**COMUNE DI ZOLA PREDOSA**

## Piano Eliminazione Barriere Architettoniche

**SC  
06**

**SCHEDE DI INTERVENTI IN CORSO**

2

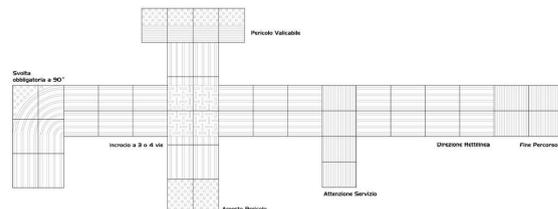
Segnaletica: Loges errato e/o non pertinente.

Loges errato sull'intersezione dei percorsi ammissibili

Segnalazione chiara: Utilizzare segnaletica che indichi chiaramente le strade e i percorsi accessibili.

**3**

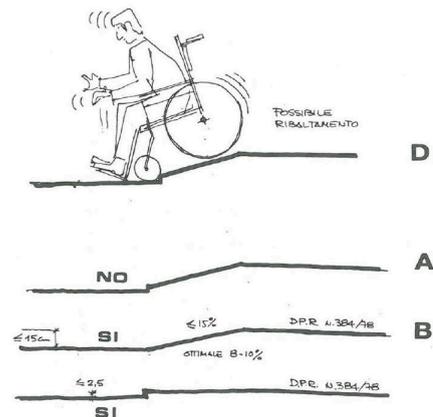
Attraversamento: a livello della sede stradale

Creare raccordo con marciapiede

Inclusività: Integrare il design universale nella pianificazione degli spazi, garantendo che rampe e scivoli siano utilizzabili da tutti.

4

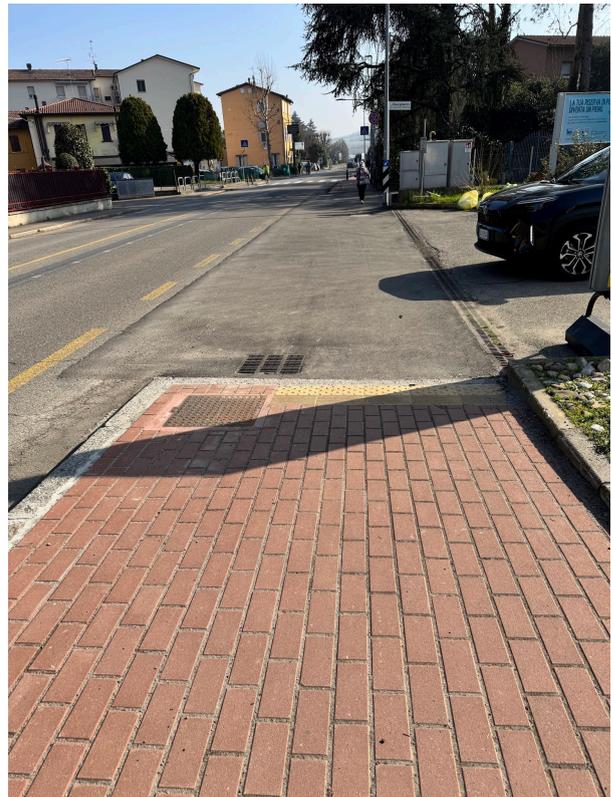
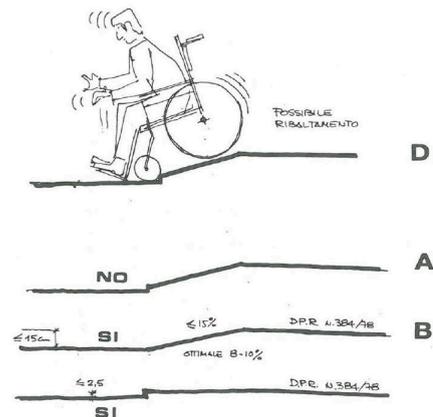
Percorso pedonale: senza continuità

Il pedonale si interrompe agli ingressi del distributore, senza segnaletica mettendo in pericolo il pedone.

Segnalazione chiara: Utilizzare segnaletica che indichi chiaramente le strade e i percorsi accessibili.

**5**

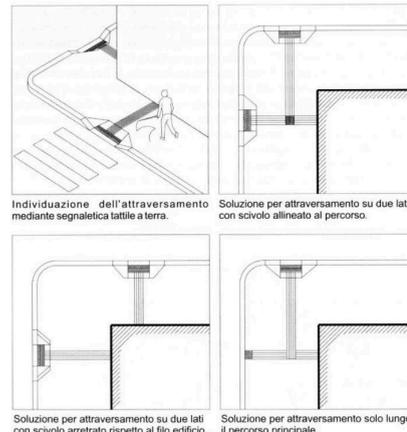
Segnaletica: Loges errato e/o non pertinente.

Loges posizionato troppo vicino al confine delle proprietà private. La distanza minima è di 30-40 cm.

loges: necessario il rifacimento dei percorsi tattili rispetto alla normativa
